Análisis de las respuestas de ECSA a las observaciones de Mundo Azul

con respecto a la modificación del estudio de impacto ambiental detallado (MEIA-d) del proyecto “AMPLIACIÓN DE LA ZONA OPERATIVA PORTUARIA – ETAPA 1 DEL TERMINAL PORTUARIO MULTIPROPÓSITO DE CHANCAY”

Stefan Austermühle

17.01.2021, Lima

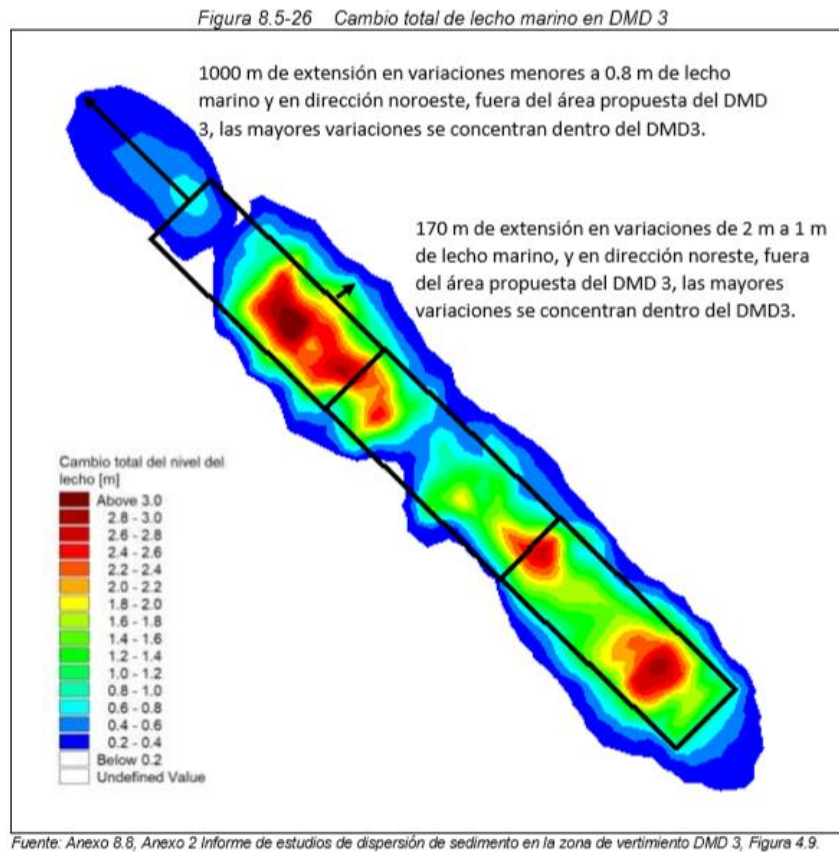
La empresa indica que existen estudios que han observado la capacidad de movimientos verticales de la fauna salvándose así de la muerte por entierro. Sin embargo nosotros hemos alcanzado literatura científica que comprueba que estos movimientos verticales son limitados a 15 a 30 cm y que ningún organismo bentónico podría sobrevivir un entierro con capas de sedimento de un grosor mayor a esto.

Figura 8.5-44 Concentración máxima total de sedimentos en suspensión en toda la columna de agua finalizado actividades

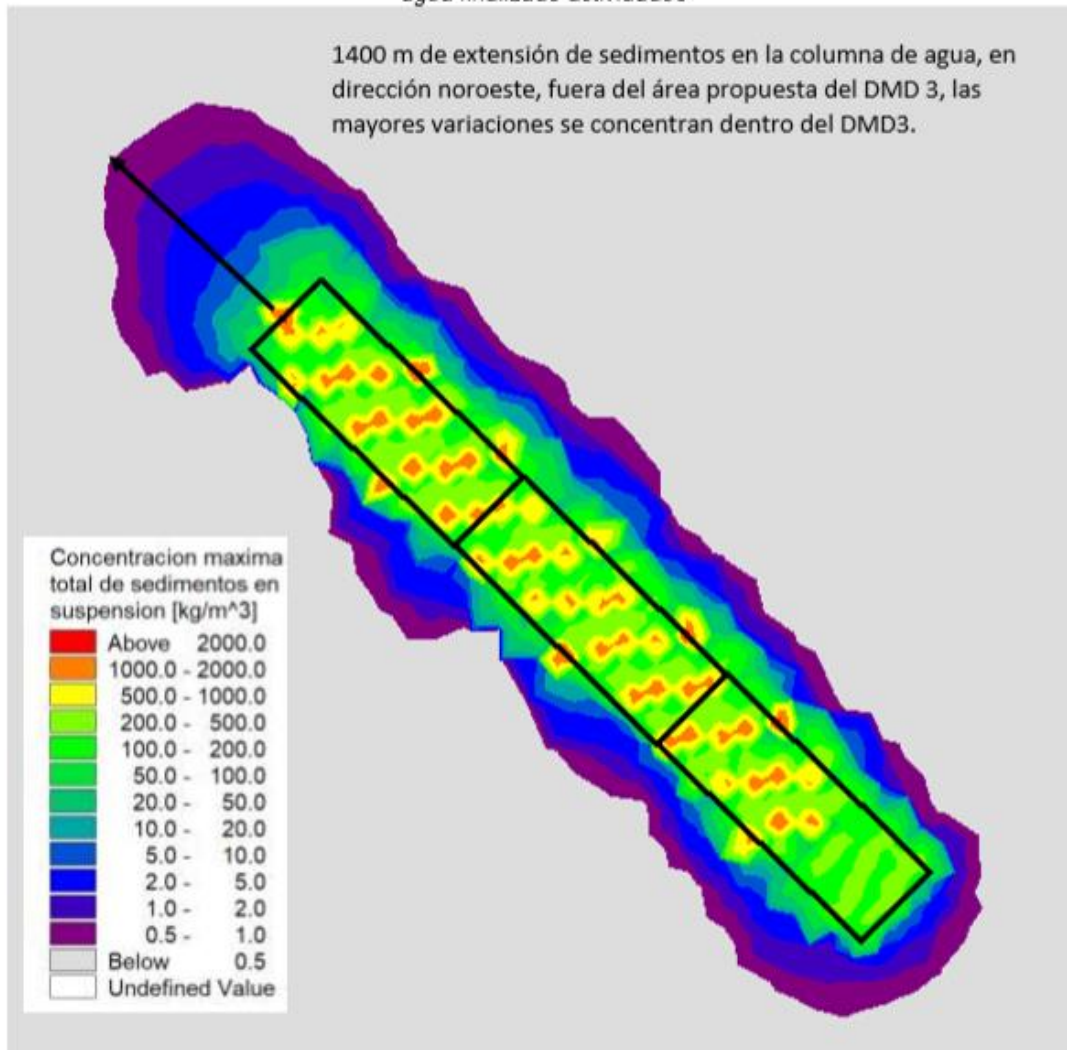
“Así mismo la extensión de los sedimentos en suspensión alcanza distancias máximas de 1400 m en dirección noroeste, donde en los primeros 100 metros se tienen concentraciones entre 1000 kg/m³ a 500 kg/m³, en los siguientes 230 m concentraciones entre 500 kg/m³ a 10 kg/m³, mientras que en los últimos 1070 m las concentraciones son menores a los 10 kg/m³ de sedimentos.”

La empresa presenta aquí datos para una concentración mínima de 500 gr/m³

Figura 2-23: zonas de depósito de sedimentos finos en suspensión basadas en valor del esfuerzo de corte del fondo marino.

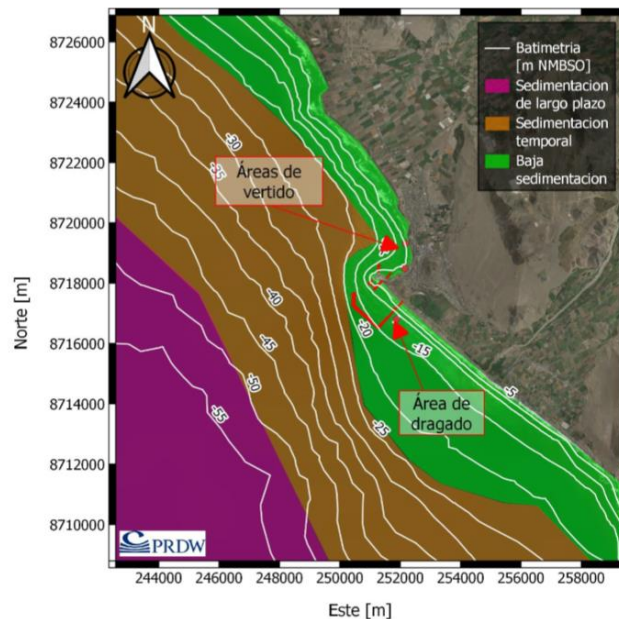
Esta afirmación contradice al siguiente grafico que presenta la empresa:

Como se ven en el grafico la empresa espera una sedimentación de largo plazo en áreas muy alejadas de la costa a profundidades mayores de 50 metros. Ahí se depositará mayormente el material de limo fino.
